工程指示 / 要求簡箋(E.I.)

工程指示編號：EI / 9611 / 18

工程編號：J - 837

工程名稱：觀塘裕民坊

J-837 观塘裕民坊包装保护示意图

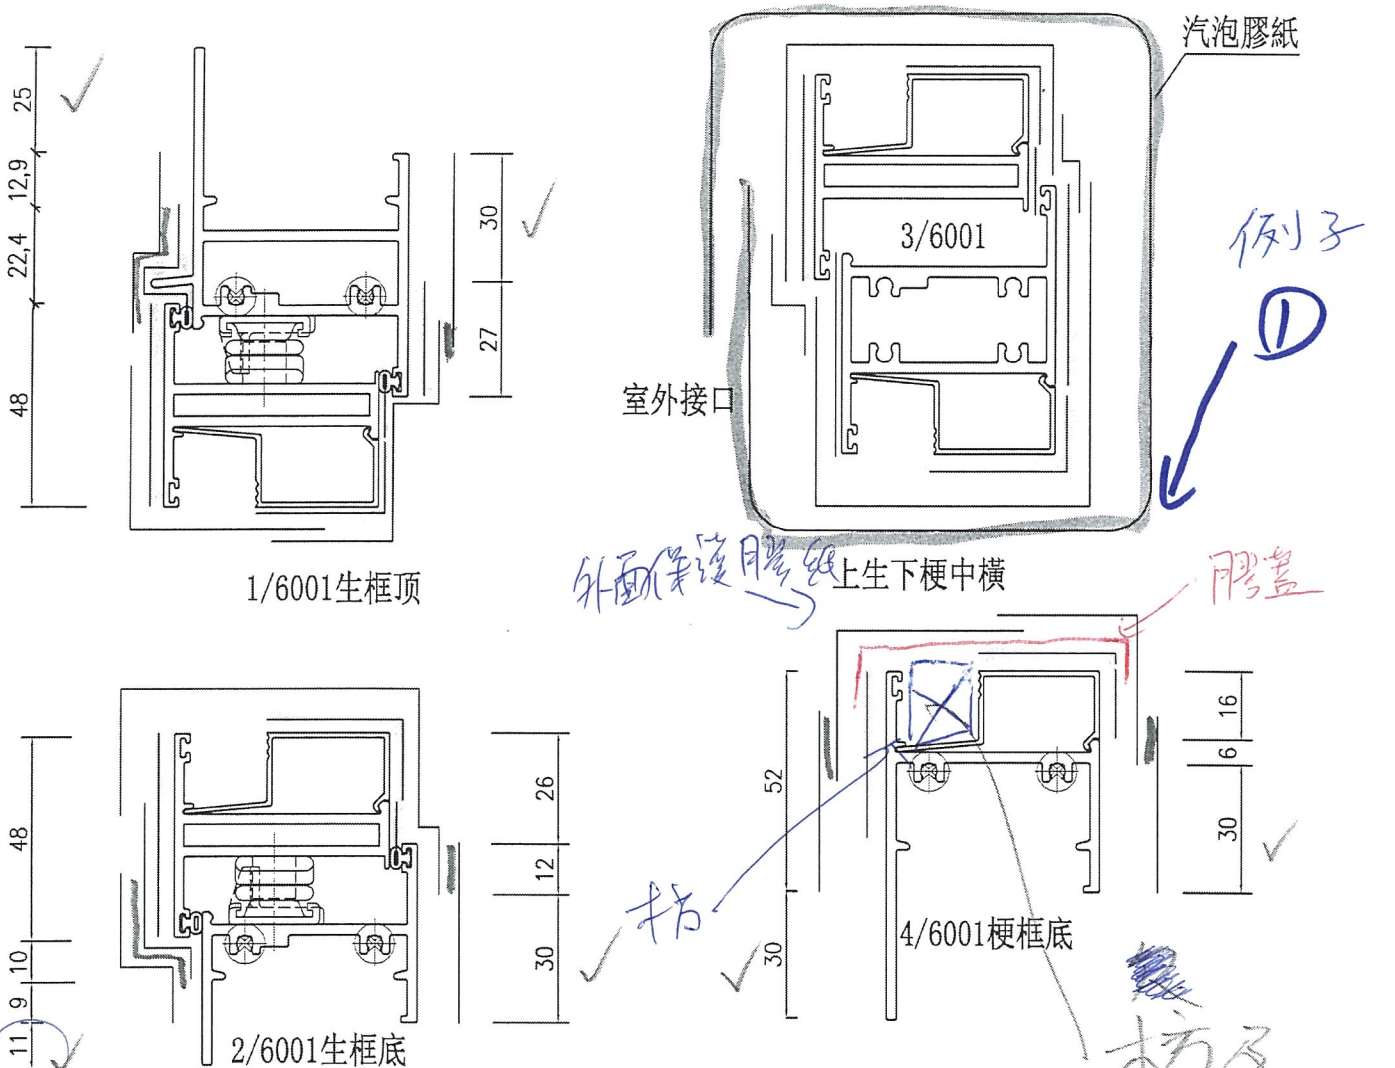
請按照品控部提供的保護方案做鋁窗保護，見附件。

A 版：膠蓋及木方應在廠包裝好，外面再包保護才出窗，不應在佛沙場後做 (所有有枋及膠蓋等)
謝謝！ 2) 請確保窗棧長腳面，四邊的保護膠紙是離邊 10mm

請在 2018 / 12 / 07 前完成上列要求。 因有發現佛沙場有保護部邊 15mm, 太多
